STATINIO APŽIŪROS AKTAS

2020 09 10 Nr. 95
Kaunas

Statinio adresas	Kauno Kazio Griniaus progimnazija Šiaurės pr. 97, Kaunas unikalus nr. 1998-2009-7018
Savininkas (Naudotojas)	Kauno miesto savivaldybė
Apžiūra	Kasmetinė
Apžiūros tikslas	Pagrindinių statinio konstrukcijų techninės būklės įvertinimas vadovaujantis STR 1.07.03:2017

1 pav. Švieslangiai nesandarūs, vanduo prateka į vidaus patalpas, bėga ant šviestuvų.

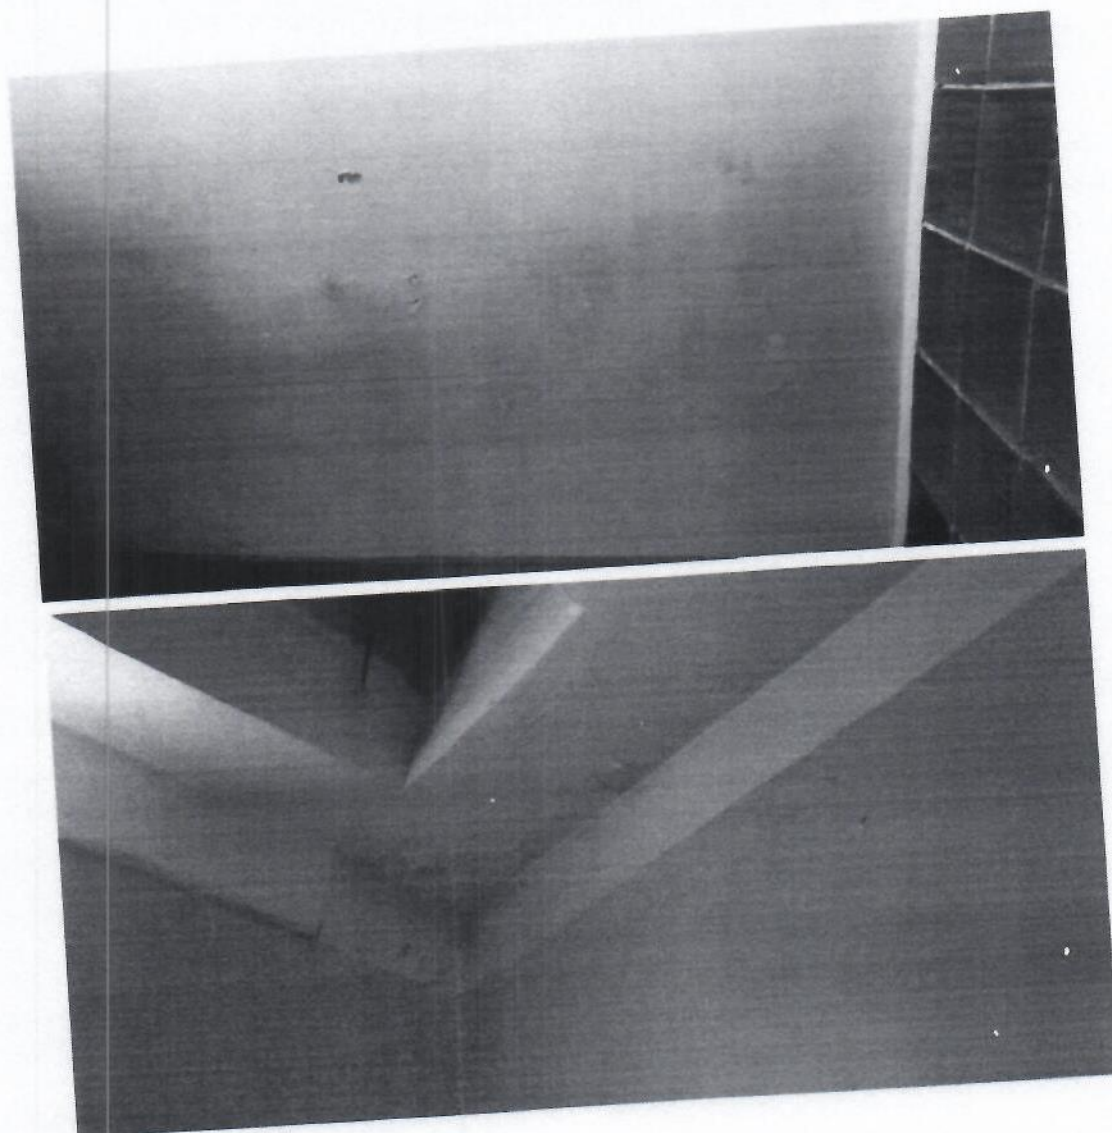
Eil. Nr.	Apžiūros tikslas	Pastebėti defektai, deformacijos, gedimai	Rekomenduojami darbai defektams pašalinti
1	2	3	4
1.	Įvertinti statinio konstrukcijų techninę būklę	<p>Stogas. Švieslangiai nesandarūs, vanduo prateka į vidaus patalpas, bėga ant šviestuvų. (Priedo 1 pav.)</p> <p>Laikančiosios konstrukcijos. Defektų ir deformacijų nepastebėta.</p> <p>Perdangos ir denginys. Defektų ir deformacijų nepastebėta.</p> <p>Sienos, lubos, grindys ir pertvaros. Dalis vidaus patalpų apdaila nusidėvėjusi, atšokę sienų dažai, dėl buvusios vandens pratekėjimo sulietos lubos. (Priedo 2 pav.)</p> <p>Fasadai, cokolis, pamatai, nuogrindos. Ištrupėjusios cokolinės dalies siūlės, atšokęs tinkas, neįrengta nuogrinda. (Priedo 3 pav.)</p> <p>Langai, durys ir vartai. Defektų ir deformacijų nepastebėta.</p> <p>Inžinerinės sistemos. Defektų ir deformacijų nepastebėta.</p>	<p>Užsandarinti švieslangius.</p> <p>Atlikti apdailos darbus.</p> <p>Nutinkuoti cokolį, įrengti nuogrindą.</p>

4 pav. Deformuoti šalia pastato esantys takeliai ir amfiteatro aikštelė pavojus užkliūti.

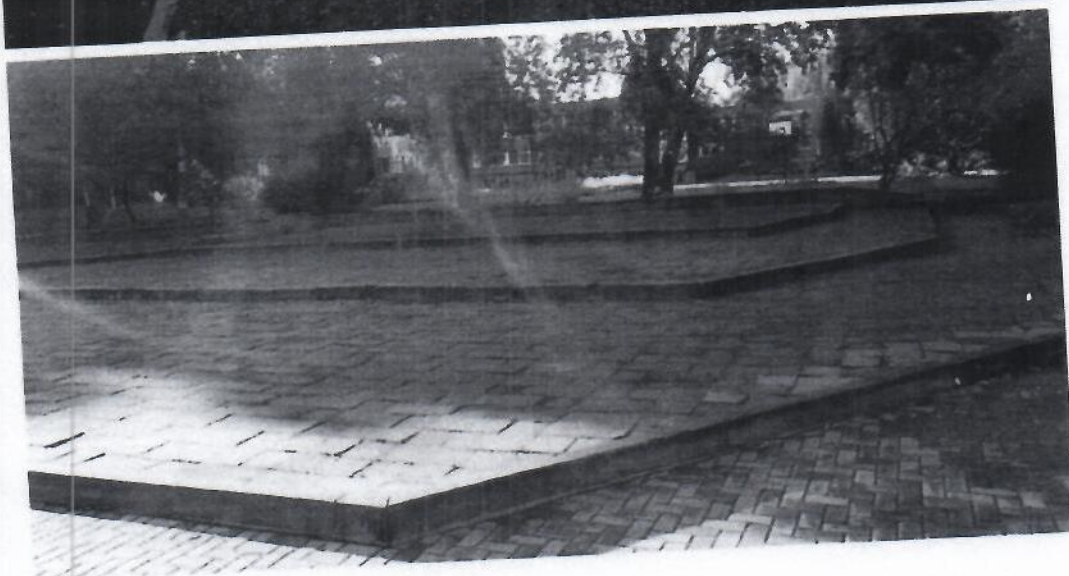
Eil. Nr.	Apžiūros tikslas	Pastebėti defektai, deformacijos, gedimai	Rekomenduojami darbai defektams pašalinti
		Kita. Deformuoti šalia pastato esantys takeliai ir amfiteatro aikštelė pavojus užkliūti. (Priedo 4 pav.)	Atnaujinti dangą.
2.	Nuolatinių stebėjimų kokybės įvertinimas.	Statinio techninės būklės nuolatiniai stebėjimai vykdomi.
